## Optimizaciones al Diseño de Ingeniería de la Primera Línea del Metro de Quito

## CARACTERÍSTICAS GENERALES DE LA OPTIMIZACIÓN

## CONTRATO COMPLEMENTARIO N°1 GMQ

# ESTACIÓN 03 - SOLANDA

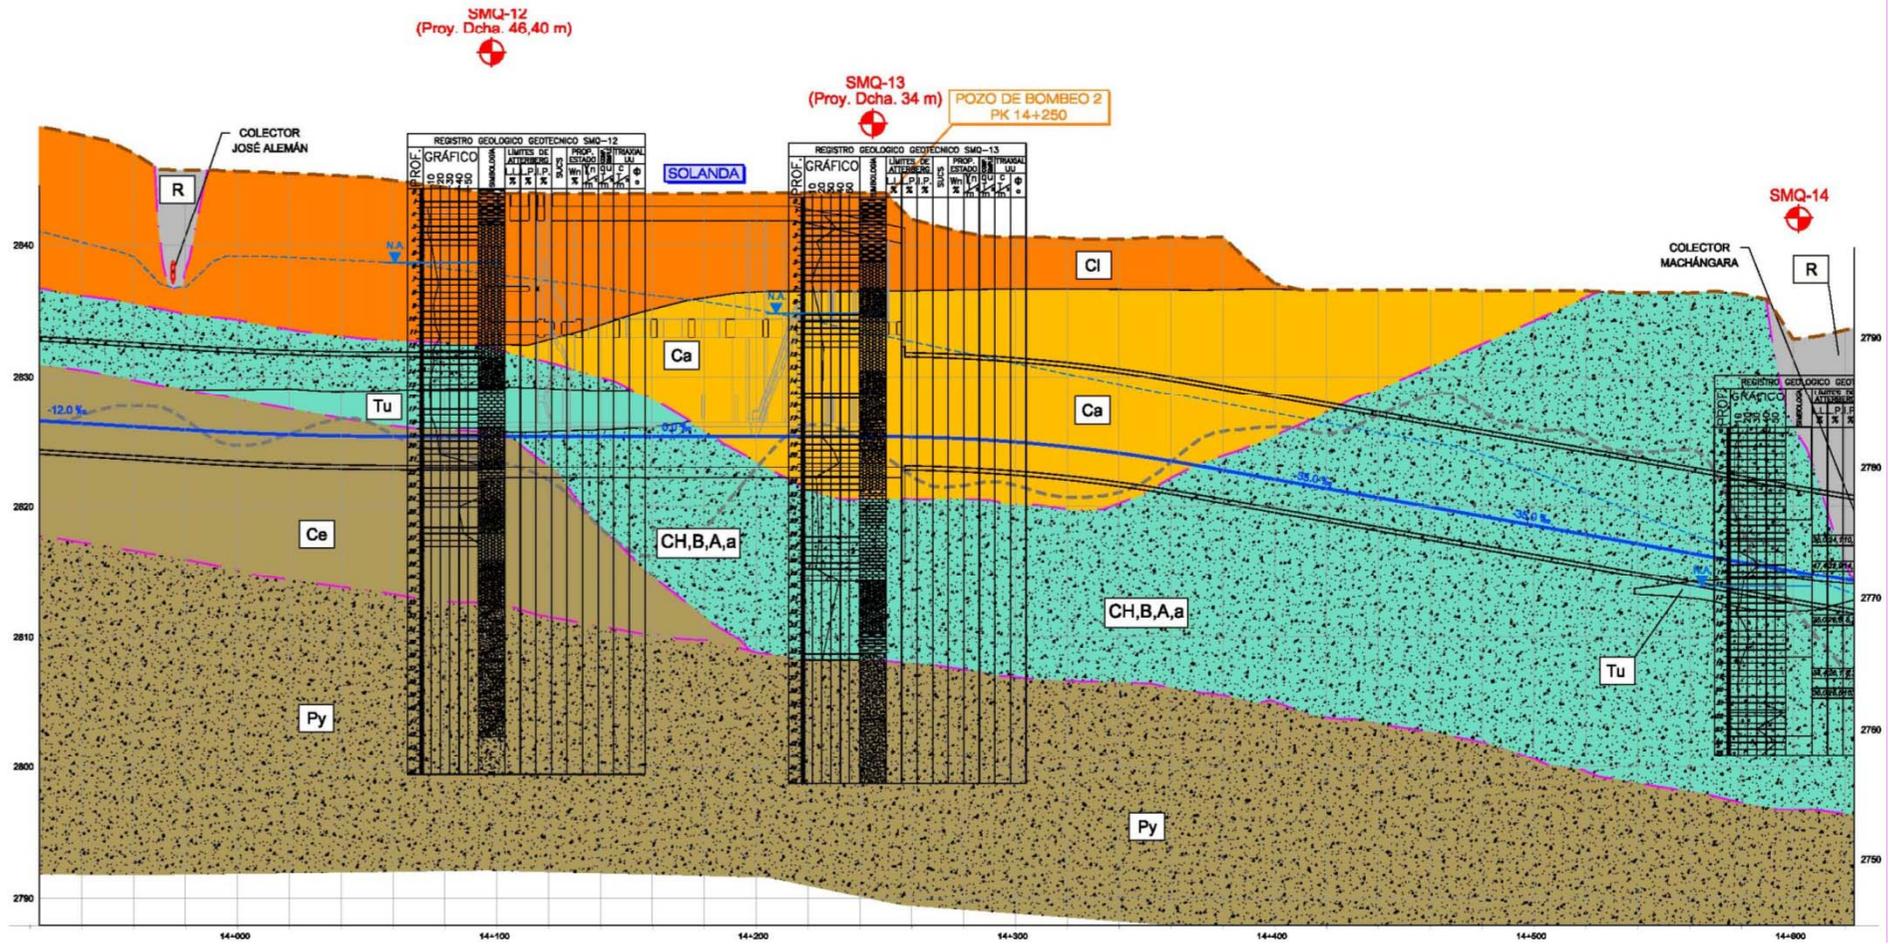
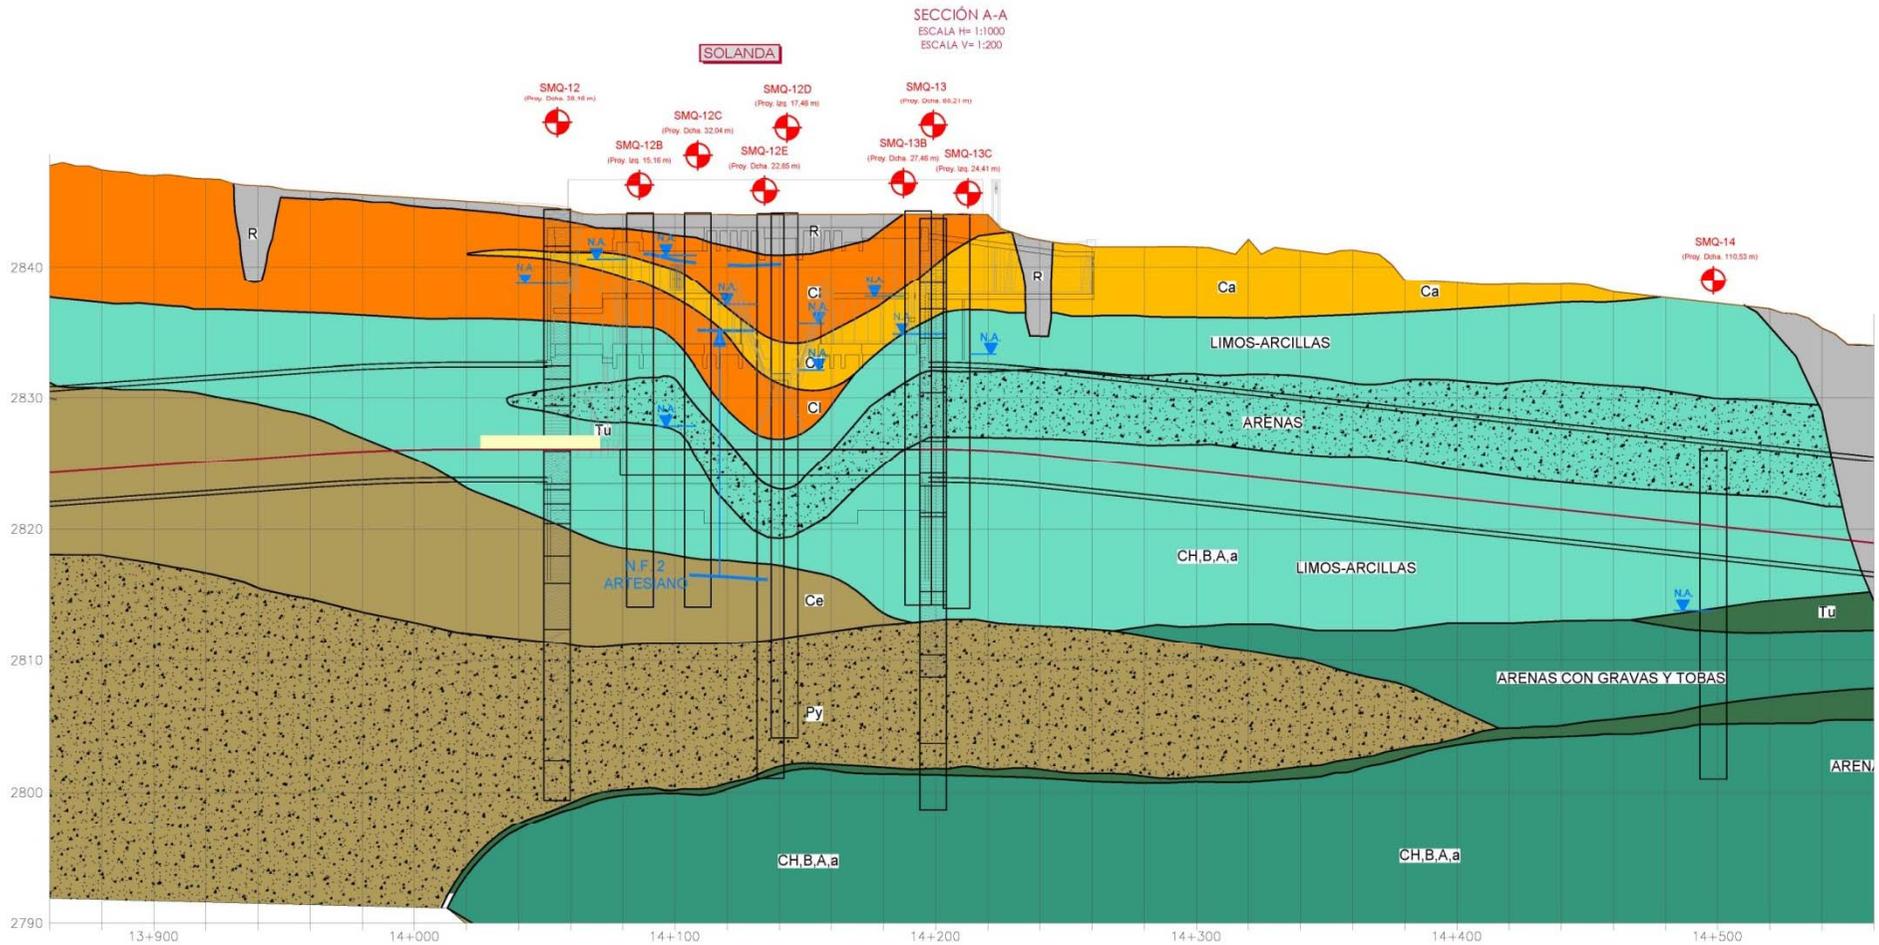
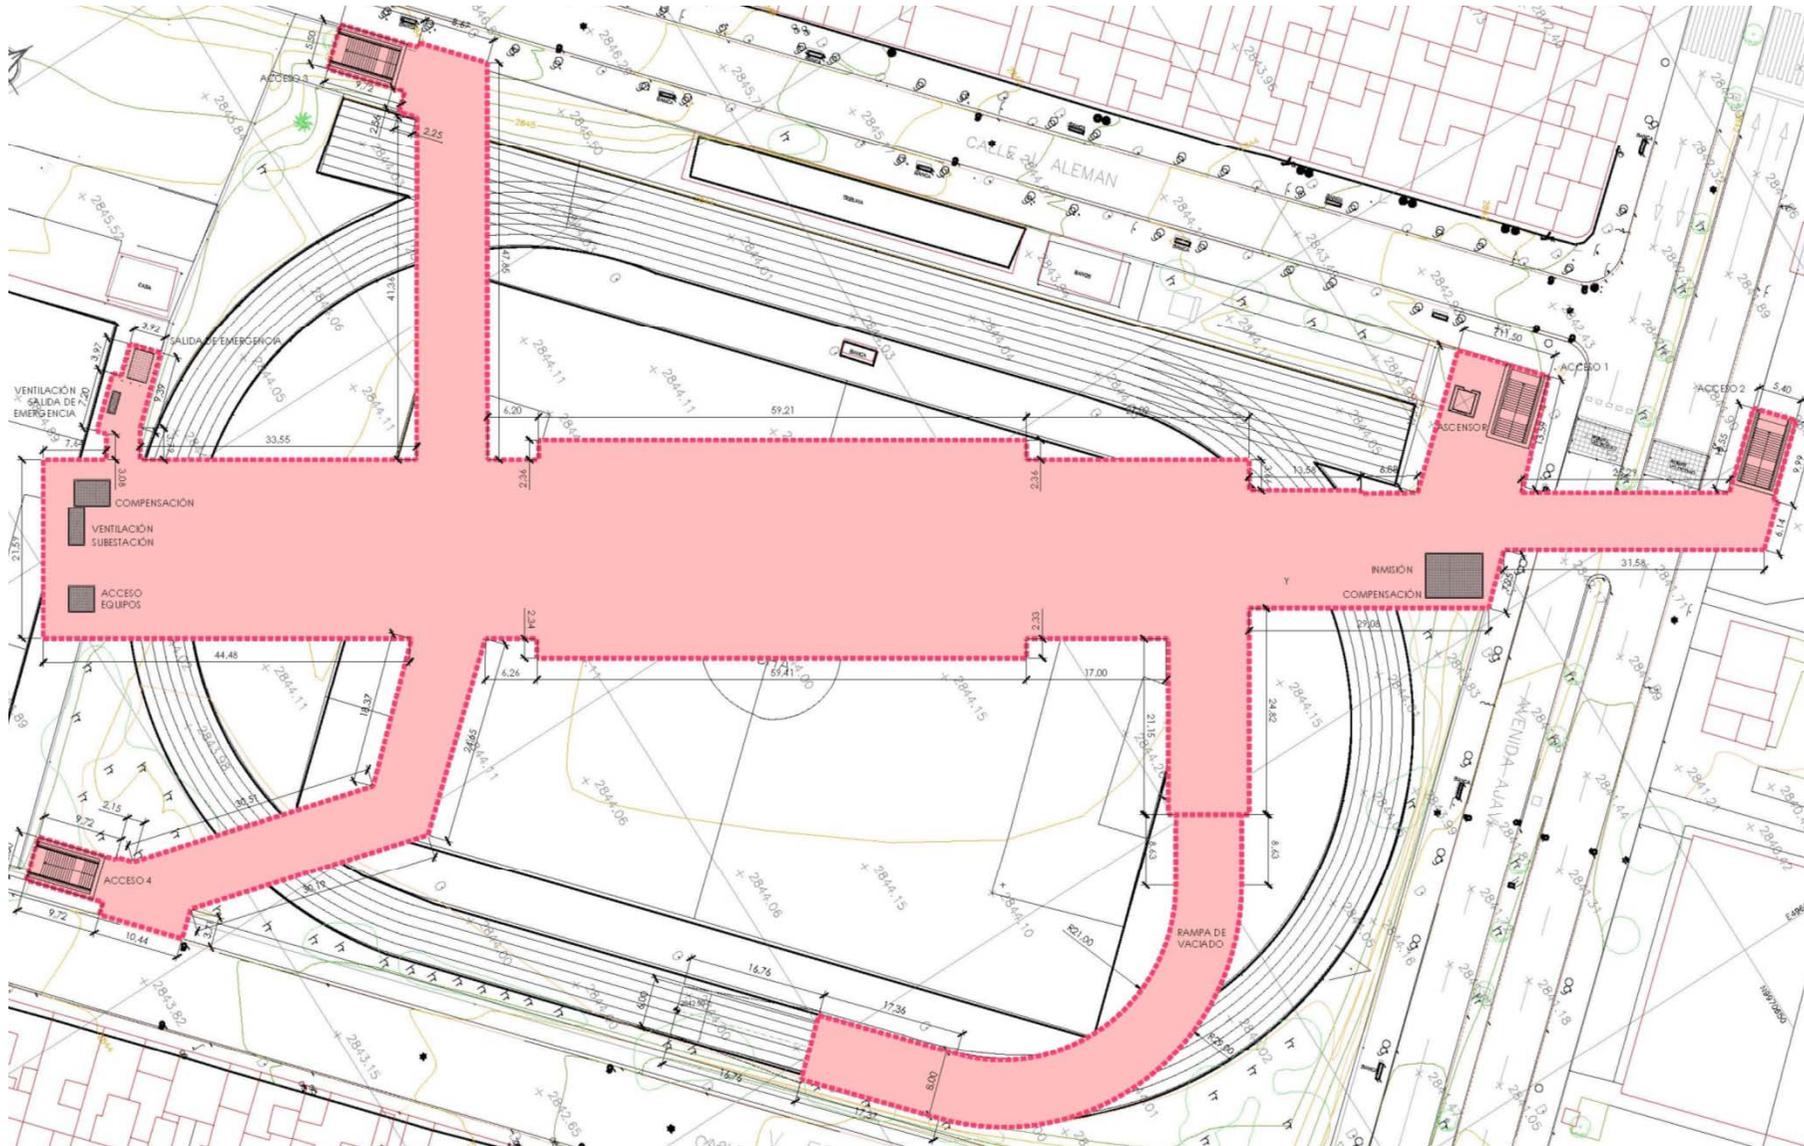
- 1) Variación de la situación en planta que evita el paso bajo una piscina y además permite modificar el trazado y de forma subsecuente habilita la nueva posición de la Estación de El Calzado.
- 2) La estación es prácticamente igual en volumen y superficie.
- 3) El número de pilas pilote se reduce notablemente de 18 a 4 .

- ✓ Reducción del número de pilas-pilote con el consecuente ahorro.
- ✓ Se añade un acceso nuevo.
- ✓ La salida de emergencia y las rejillas de ventilación se han recolocado fuera del recinto de las pistas, lo que permite reponer la situación previa a las obras.

- 1) Reducción de un 40% del volumen de la estación
- 2) Eliminación total de pilas pilote
- 3) Eliminación total de anclajes

- ✓ Reducción de la estación con el consecuente ahorro
- ✓ Se añaden 2 accesos más (3 más respecto a la propuesta original)
- ✓ MEJOR COMPORTAMIENTO FRENTE A ACUIFEROS CONFINADOS y menor medición de medidas mitigadoras de este efecto

## TRAMO TÚNEL ENTRE SOLANDA Y EL CALZADO

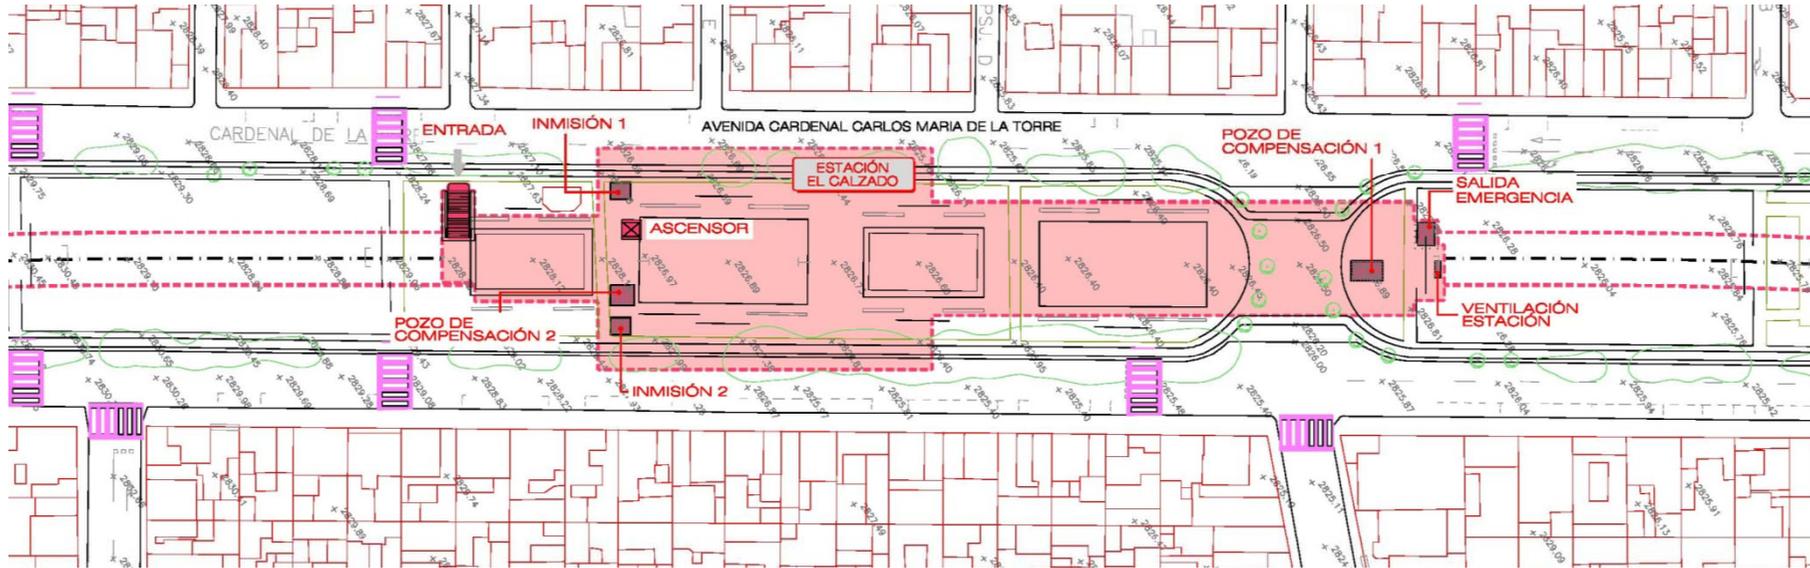
- 1) Variación del trazado en planta entre las estaciones de este tramo.
- 2) Modificación el trazado en perfil para ajustar el cruce sobre el colector de la quebrada Río Grande.

- ✓ Se evita el cruce con poca cobertura bajo la piscina de la zona deportiva de Ajaví.
- ✓ Se ajusta el cruce sobre el colector de la quebrada Río Grande.

## ESTACIÓN 04 – EL CALZADO

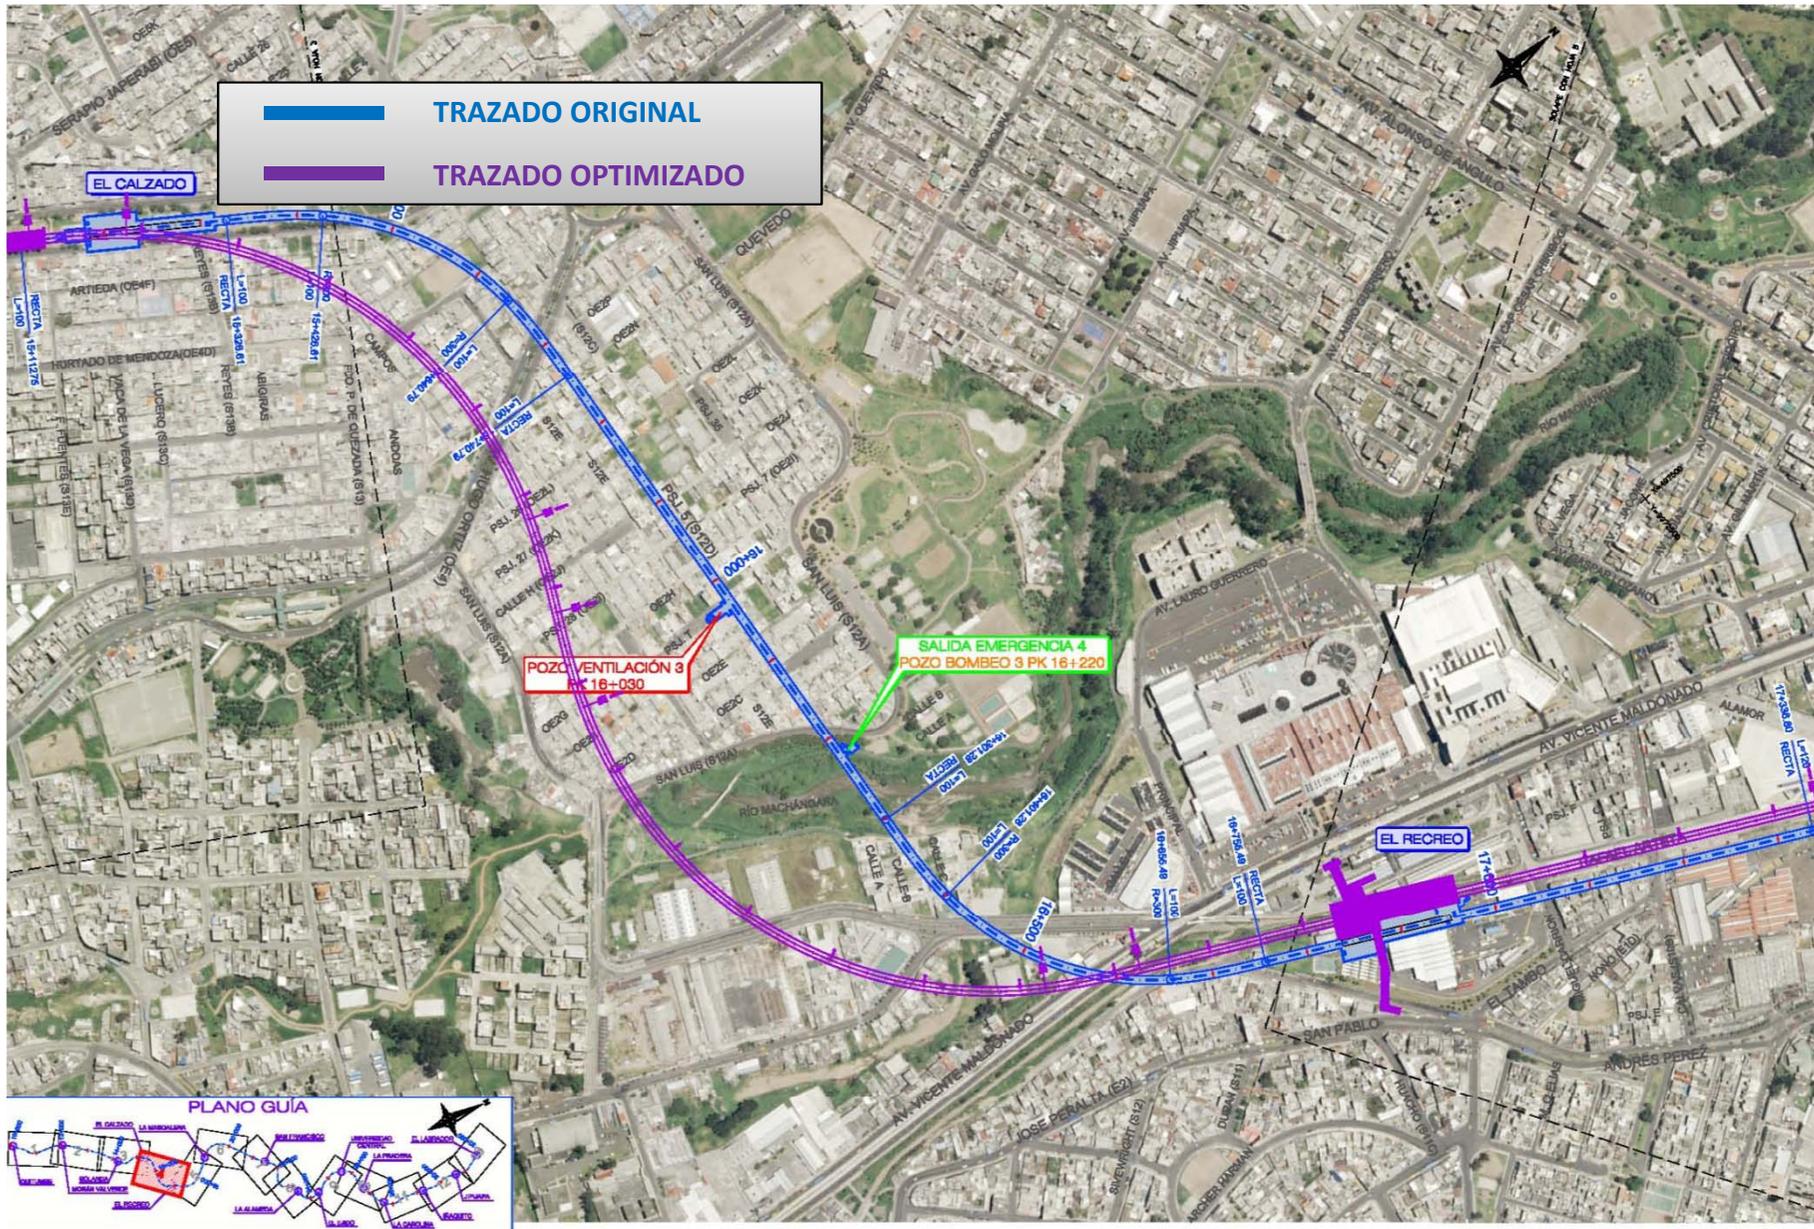
- 1) La estación se desplaza hacia el Sur para permitir la modificación de trazado que se comenta después, y se sube su rasante de la 2810 a la 2818 para evitar construir la solera en una capa con carga artesiana.
- 2) Se reduce el volumen de la estación al subir la rasante pero se sustituye parte del túnel con EPB por túnel entre pantallas con arrastre posterior de la EPB, en una longitud de unos 265 m.
- 3) Se reduce drásticamente el número de pilas pilote, de 14 a 6.

- ✓ Reducción del número de pilas-pilote y reducción del volumen general de la estación.
- ✓ Se evita el riesgo de taponazo en el fondo de la excavación y el sobredimensionado de la contrabóveda.
- ✓ En la nueva posición se evita afectar al colector Cardenal de la Torre, además de permitir el nuevo trazado del túnel hacia El Recreo.
- ✓ No es necesaria rampa de excavación, al poderse atacar desde las zonas de túnel entre pantallas.
